Examen au cas par cas - 004914/KK P - Construction d'une centrale photovoltaïque au sol à St Barthélémy d'Anjou (49)

Ce document fait office de réponse à cette demande de pièces complémentaires.

Annexe 1

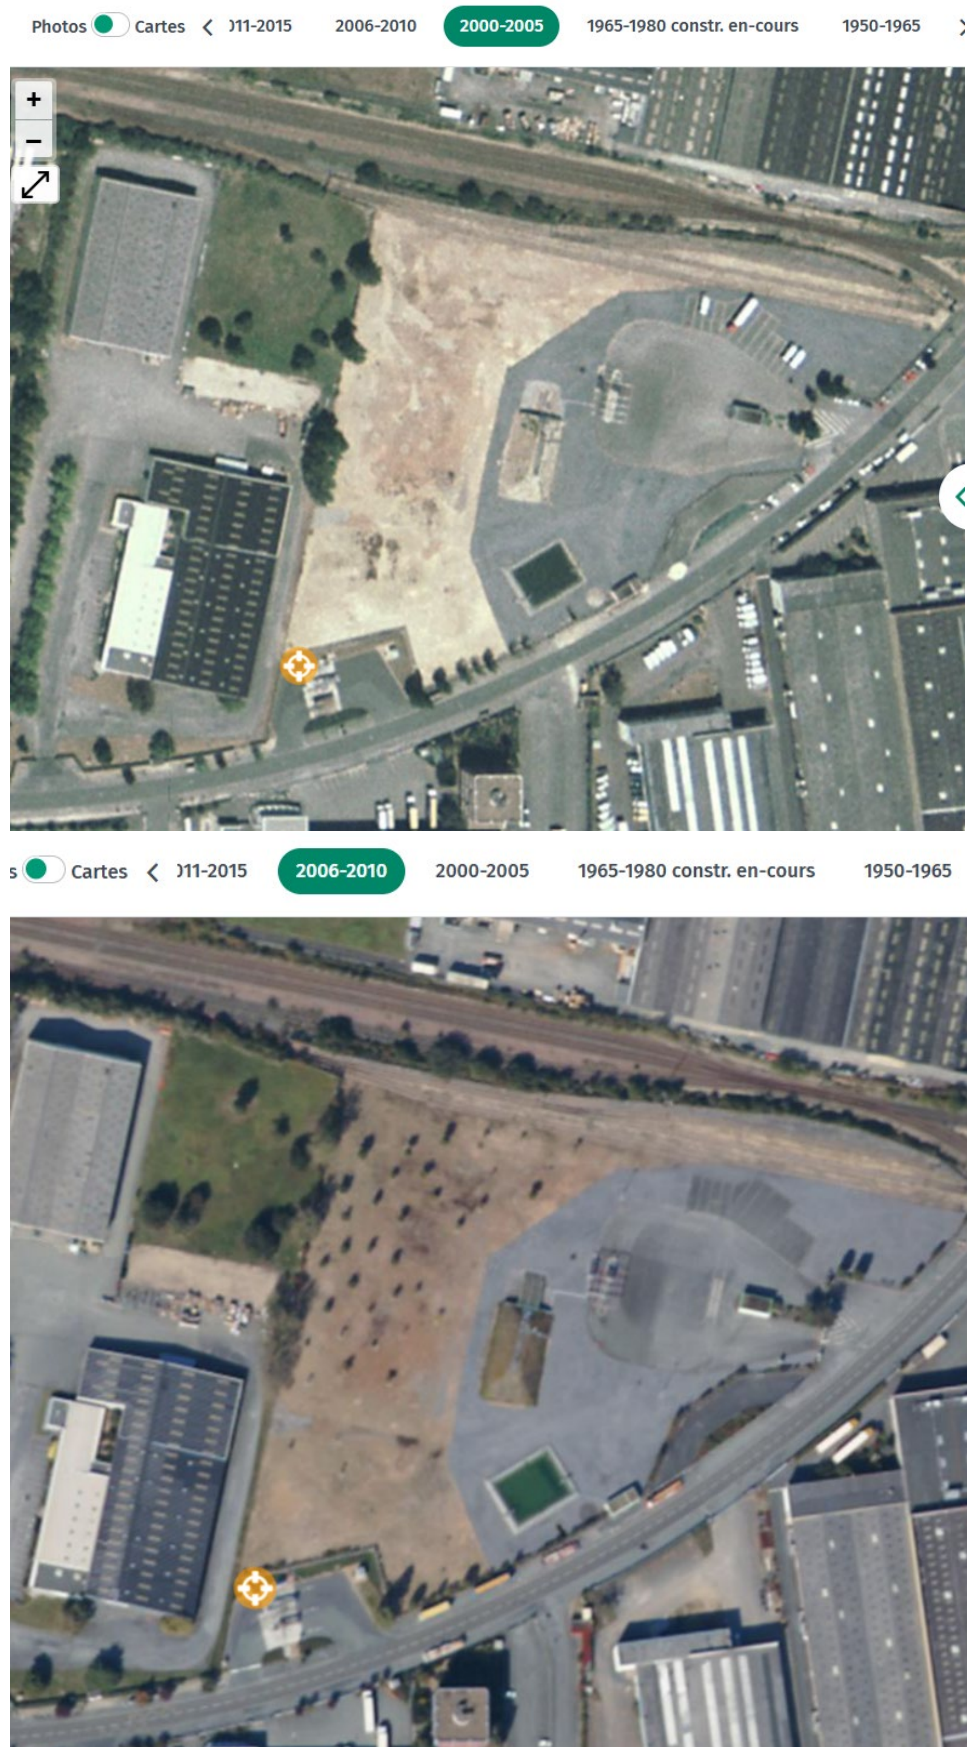
Faire figurer le poste de livraison/local technique sur le plan du projet.

Indiquer également les travaux de tranchées et, le cas échéant, l'éclairage et les dispositifs destinés à la défense incendie.

Fournir un ou plusieurs plans permettant d'illustrer l'ensemble des points évoqués dans cette rubrique. Vous indiquez que le projet se situe sur une parcelle de la société Antargaz. Merci d'apporter des précisions sur le statut d'exploitation du site ou les conditions de cession de son exploitation.

Veuillez préciser l'emplacement des installations de chantier et la zone de stockage des matériels et matériaux, dans la mesure où ces installations sont en elles-mêmes susceptibles de générer des impacts, ainsi que les travaux nécessaires à leur mise en place.

Le poste de livraison et le local technique figurent sur le plan d'implantation en Annexe 1. Les raccordements internes ainsi que les travaux de tranchées seront situés entre le local technique et le PDL, lequel sera positionné en limite de propriété. Leur tracé définitif pourra évoluer en fonction de contraintes techniques.

Une base vie est prévue pour accueillir les installations de chantier et le stockage du matériel, comme indiqué sur le plan de masse.

La piste de circulation interne sera dimensionnée de 3 m de large minimum, conformément aux préconisations du SDIS 49.
